Datum: Donderdag 17 april 2025
Aan: Raadsleden en fractievoorgangers
Van: Wethouder Bouwkamp
Betreft: Aanpassingen TAM-omgevingsplan Schaapsdrift e.o.

Beoordelingsfout Bezonningsstudie Casimir State – Noordwesthoek

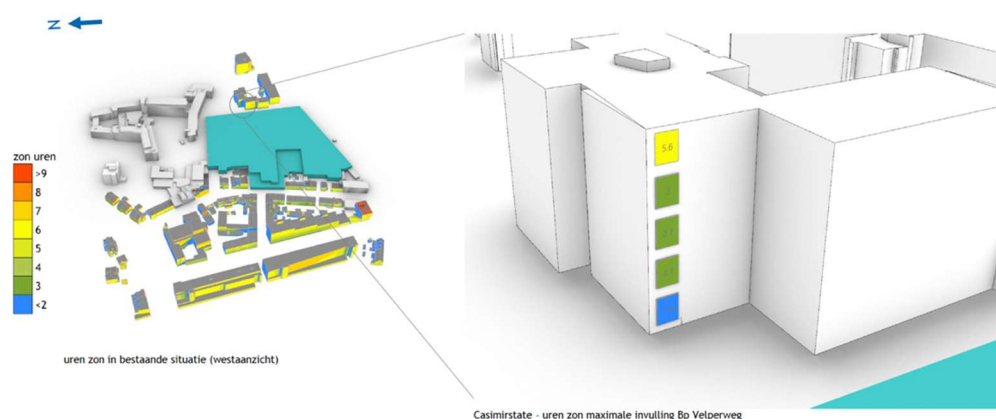
Bij het complex Casimir State treedt op de westgevel een vermindering van zonlicht op als gevolg van de beoogde nieuwbouwmogelijkheden binnen het vast te stellen omgevingsplan. In een eerder uitgevoerd onderzoek is deze westelijke zijgevel niet als maatgevend meegenomen, omdat werd aangenomen dat de hoofdverblijfsruimten en raampartijen primair op de noordgevel waren georiënteerd. Dit blijkt een beoordelingsfout te zijn. Naar aanleiding van de inspreker namens Casimir State, de heer P.G.B. Donkers, hebben wij de plattegronden van de woningen die grenzen aan de westgevel opnieuw bekeken en geconcludeerd dat in de noordwesthoek van het wooncomplex vijf appartementen een hoofdverblijf (woonkamer) hebben met een zijraam in de westgevel. Wij hebben op basis hiervan door DGMR een nieuw onderzoek laten uitvoeren, de uitkomsten hiervan lichten wij hieronder toe.

Afbeelding situatie omgevingsplan noordwesthoek van het wooncomplex Casimir State

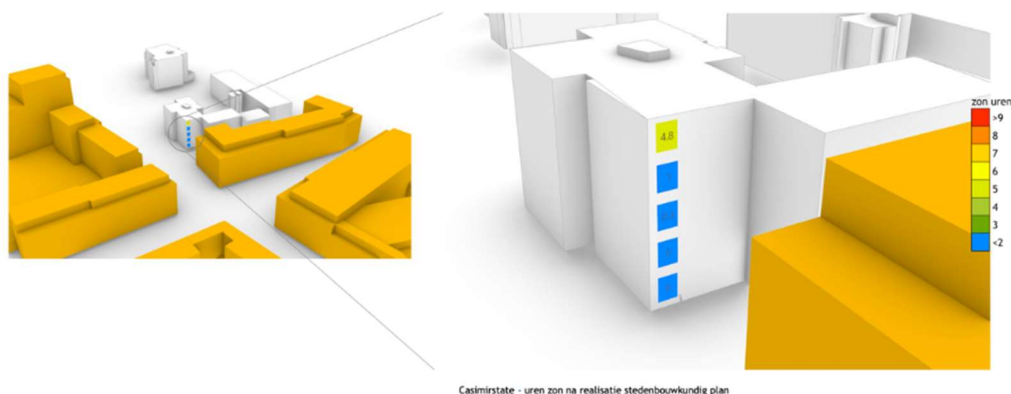
De nieuwbouwmogelijkheden in het omgevingsplan veroorzaken extra schaduwwerking, waardoor drie appartementen op de eerste, tweede en derde verdieping niet voldoen aan de lichte TNO-norm. Om te voldoen aan de bezonningsnorm (met als maatgevend moment 19 februari en uitgaande van de bouwmogelijkheden van het vigerende bestemmingsplan) is een aanpassing van het stedenbouwkundig plan noodzakelijk. In de onderstaande afbeelding is dit visueel weergegeven: de betreffende drie appartementen zijn met blauwe kleur aangeduid, waaruit blijkt dat zij als gevolg van de voorgenomen ontwikkeling niet langer voldoen aan de lichte TNO-norm.

Resultaten Casimirstate | stedenbouwkundig plan aanpassing V2 - 19 Feb

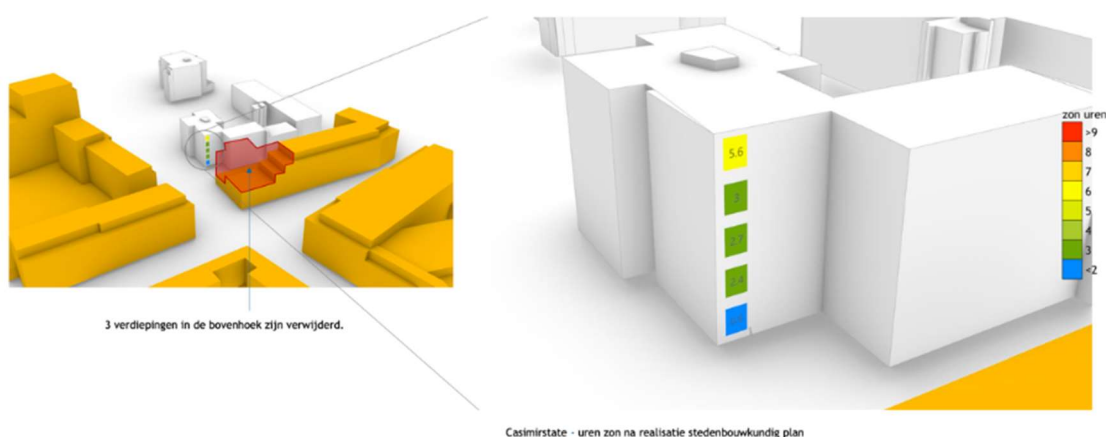
Door het volume van de nieuwe appartementen in bouwveld G te reduceren, kan op de maatgevende datum 19 februari worden voldaan aan de lichte TNO-norm voor de vier betrokken appartementen. Deze aanpassing leidt tot een verlies van circa 1.120 m² bruto vloer oppervlak (BVO) aan bouwvolume, wat overeenkomt met ongeveer 13 woningen. Dit verlies bedraagt ca. 2,3% van het totale bouwvolume dat binnen het plangebied Schaapsdrift e.o. voor woningbouw is voorzien. In de onderstaande afbeelding is dit weergegeven in de kleur rood, welk gedeelte van het bouwvolume moet worden gereduceerd om aan de gestelde norm te kunnen voldoen.

Deze resultaten zijn vergelijkbaar met de situatie met maximale invulling Bp Velperweg. Waar alleen de begane grond niet aan de eis voldoet.

Daarnaast zal de onderste verdieping uiteindelijk op 25 februari aan de eisen voldoen (zie volgende dia)

Aanpassing Omgevingsplan bouwveld G

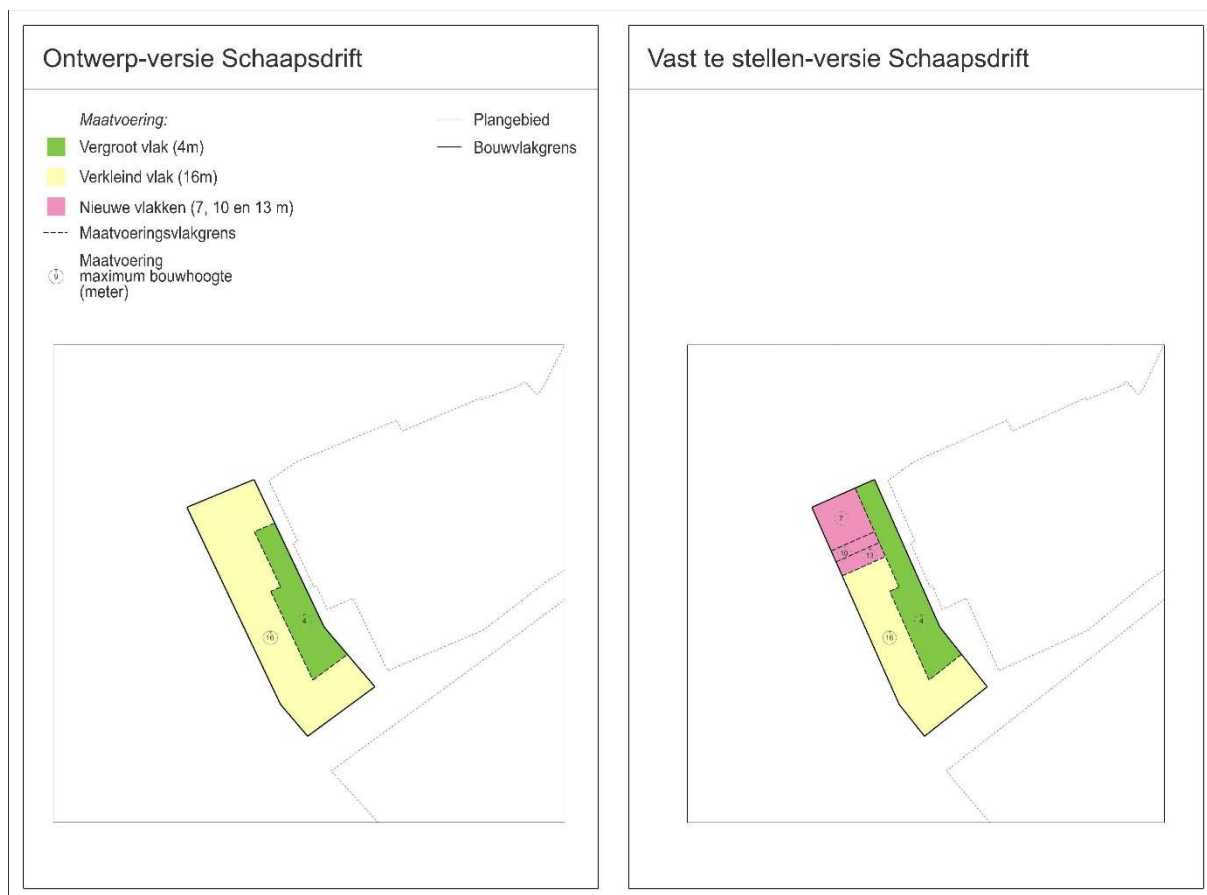
Het omgevingsplan kan met deze aanpassing borgen dat de bezonningssituatie op basis van de lichte TNO-norm voor de bestaande bewoners van de appartementen in de noordwesthoek van Casimir State wordt gewaarborgd. Deze aanpassing is in lijn met de eerdere wijzigingen die wij ten opzichte van het ontwerp omgevingsplan al hadden doorgevoerd in het omgevingsplan, voortvloeiend uit de eerdere bezonningstudie en de daarbij behorende beoordelingen. In onderstaande afbeelding (vast te stellen-versie Schaapsdrift) is de door ons voorgestelde aanpassing van de verbeeldingskaart uitgewerkt.

Parkeerhub

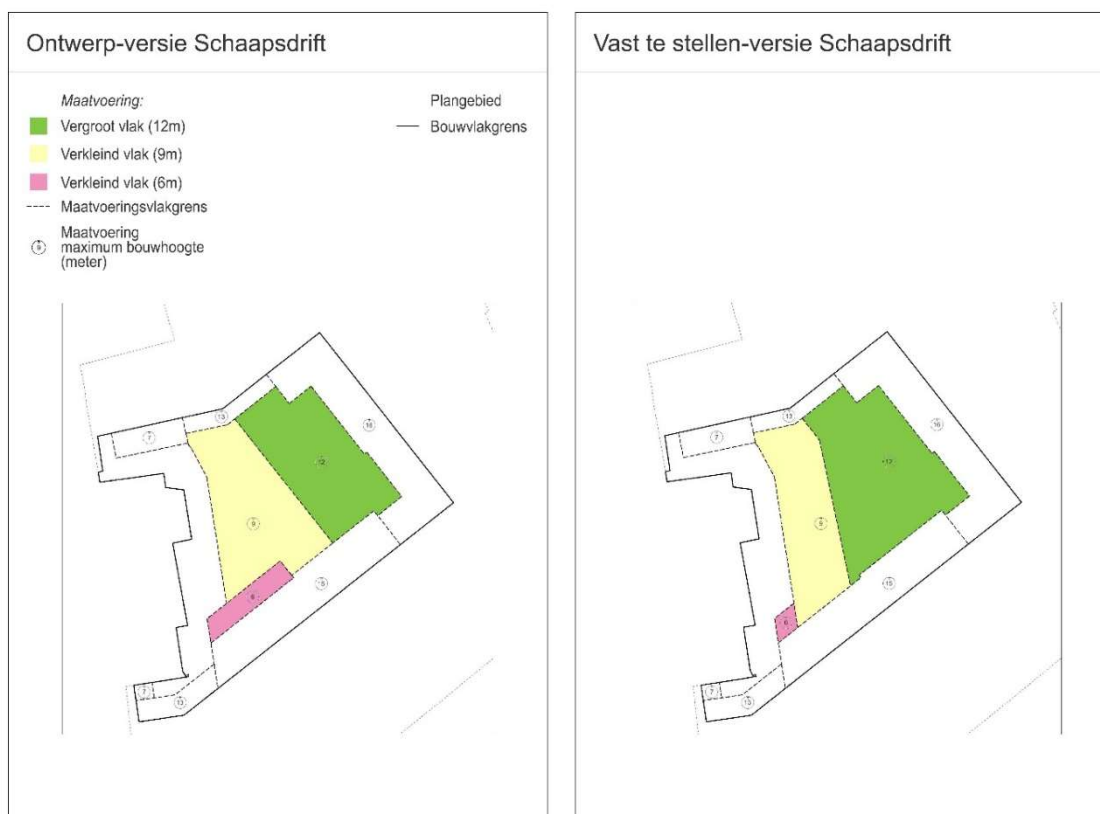
De bouwhoogte van de parkeerhub is niet over de gehele oppervlakte correct aangegeven. Achter de hoofdbebouwing is per abuis op de verbeeldingskaart een zone gecreëerd met een maximale bouwhoogte van 6 meter en is de scheidslijn tussen de bouwhoogte van 6 en 9 meter niet overeenkomstig het stedenbouwkundig plan in de verbeelding verwerkt, wat een belemmering vormt voor het eventueel draaien van de parkeerhub. In de onderstaande afbeelding (vast te stellen-versie Schaapsdrift) wordt weergegeven hoe de verbeelding van het TAM-omgevingsplan Schaapsdrift e.o. kan worden aangepast om deze omissie te herstellen. Deze wijziging heeft geen invloed op de lichte TNO-norm. In de bezonningsstudie was namelijk al uitgegaan van de correcte stedenbouwkundige uitwerking die rekening houdt met het draaien van de parkeerhub.
